## 监理通知单

工程名称: 腾冲市幼儿园建设一期项目(二标段)

编号: TCSYFY-2-2021

事由: 关于现场质量事宜

整改前基础承台及地梁模板上泥土

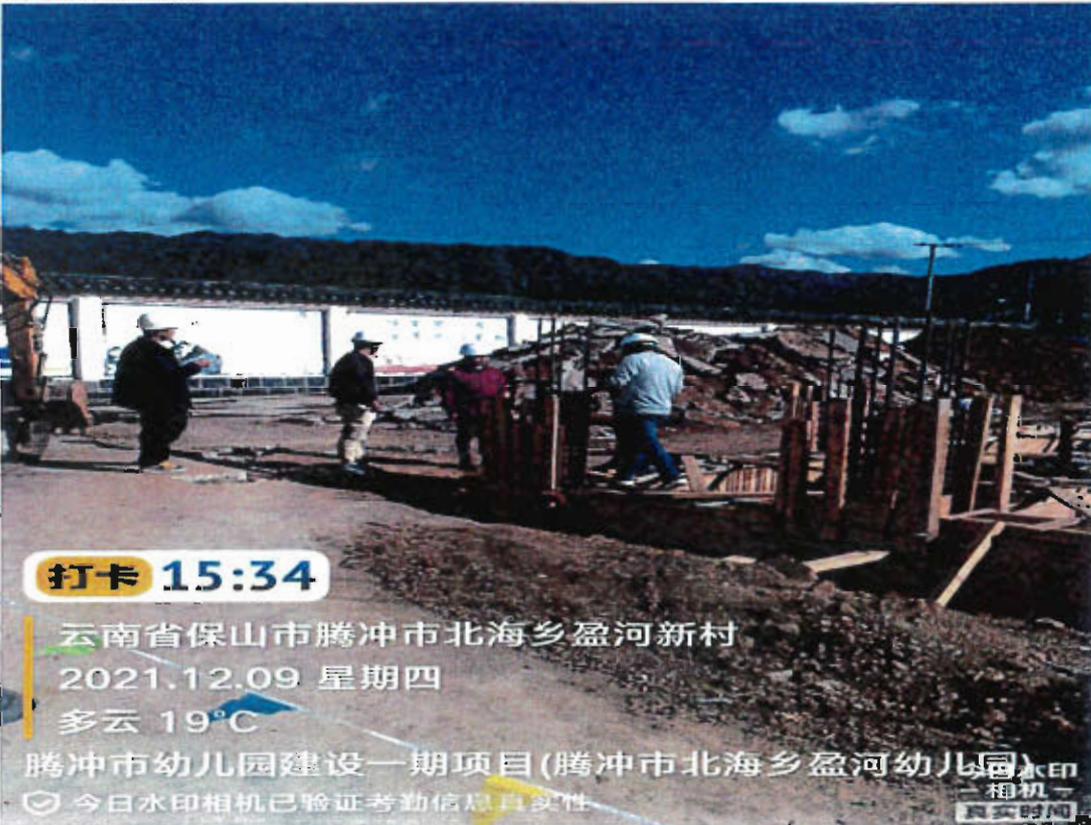
- 1、目前基础承台及地梁钢筋模板已安装完成,要求施工单位必须把底部泥土全部清理干净,否则不得进行下道工序施工。
- 2、现场基础承台几何尺寸必须满足设计图纸要求,且做好模板支护工作。
- 3、要求施工单位做好现场基础承台地梁防雷接地焊接、链接工作,待基础混凝土浇筑完成后做好防雷接地检测(自检、第三方检测)工作,检测数值必须满足设计要求。在检测过程中必须报请监理单位人员参加。

1. 基础承台及地梁钢筋模板已安装,已按要求将底部泥土全部清理干净。
2. 经测量现场基础承台几何尺寸满足设计图纸要求,且已经做好模板支护工作。
3. 现场基础承台地梁已完成防雷接地焊接、链接工作,已经进行防雷接地检测后附图片

整改后基础承台和地梁模板上的泥土清理干净

第一条整改后

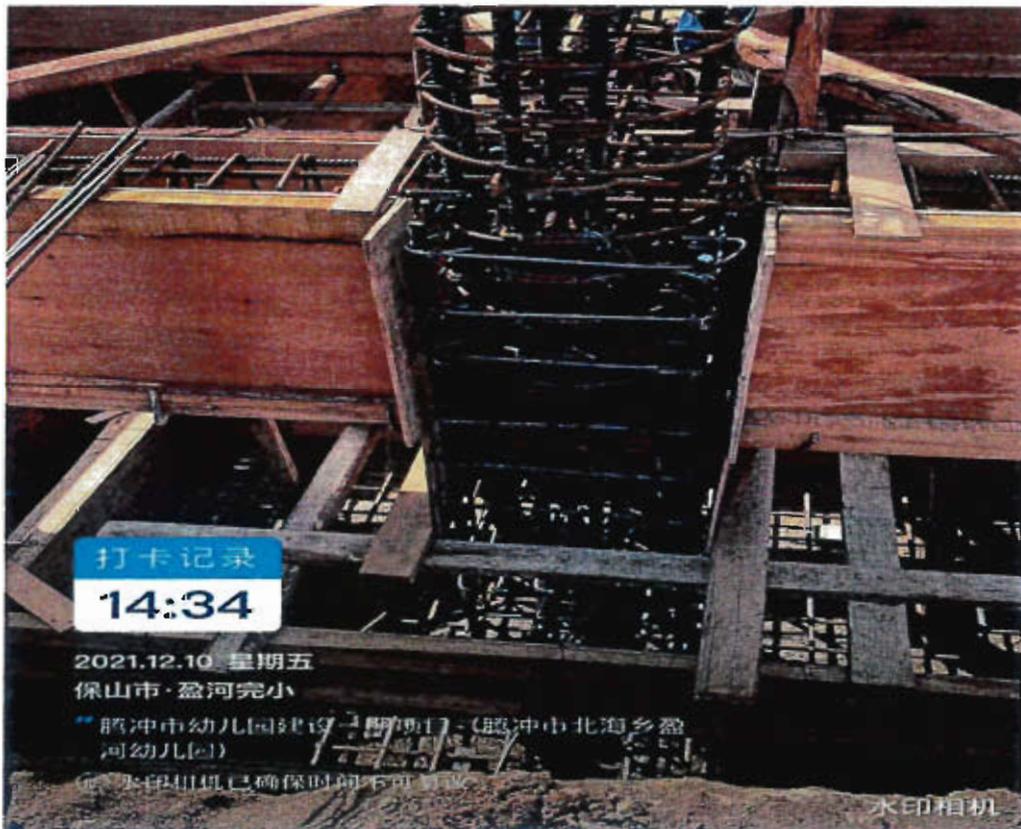
工程名称：腾冲市幼儿园 建设项目一期项目（腾冲市北海乡盈河幼儿园）	监理单位：云南锦程建设监理咨询有限公司
	施工单位：云南九宫路桥工程有限公司
验收部位：	独立基础承台地梁、短柱钢筋隐蔽验收
<p>1、①~⑦轴交 A 轴圆柱（短柱）箍筋已按设计图纸进行整改，符合要求。</p> <p>2、地梁保护层根据设计要求已重新设置。</p> <p>3、柱筋机械连接丝扣已整改平整。</p> <p>4、在基础承台地梁混凝土浇筑施工前进行浇水湿润。</p>	
监理验收人员：	施工单位质检员：
